サービスキャンペーン情報

令和元年12月13日作業開始

1. 不具合の内容

参考説明図

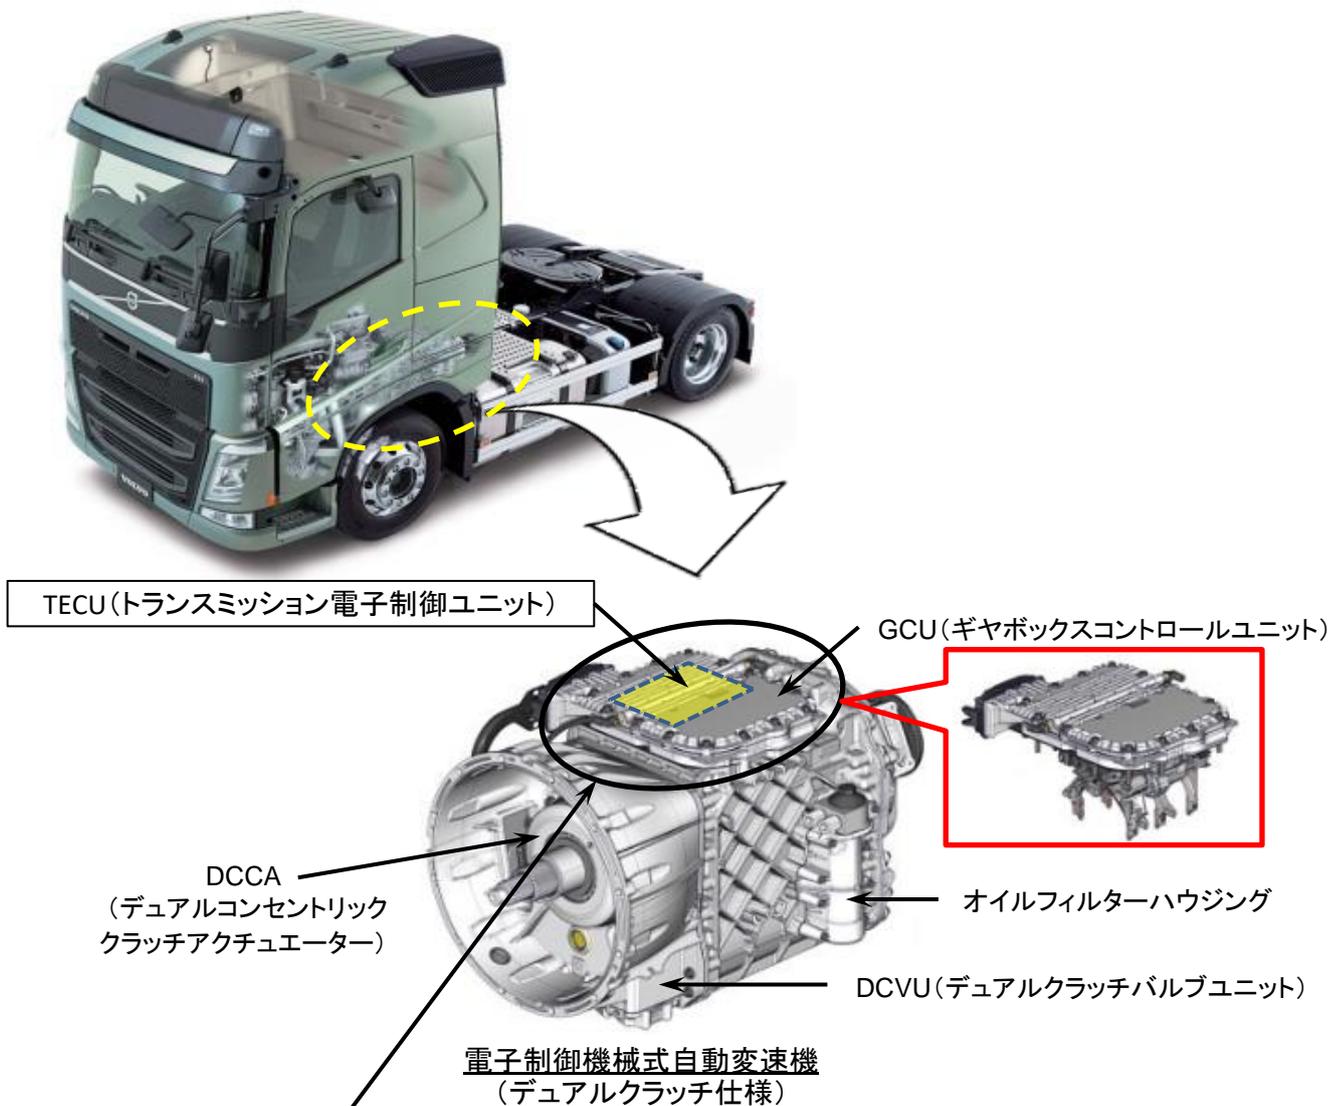
不具合発生箇所

電子制御機械式自動変速機のTECU（トランスミッション電子制御ユニット）において、起動時にオーバードライブ／ダイレクトドライブを確認するプログラムが不適切なため、圧縮空気圧が許容範囲内でも低い圧力と誤検知して、ドライバーインフォメーションディスプレイに“クラッチ故障”を表示し、発進時にクラッチの接続が一瞬（約2秒）遅れることがある。

改善の内容

全車両、TECUのプログラムを対策プログラムに書き換える。

注： は、措置する部品を示す。

識別: 作業完了車には、助手席側ドア開口部のドアストライカー付近に白色または黄色のペイントを塗布する。
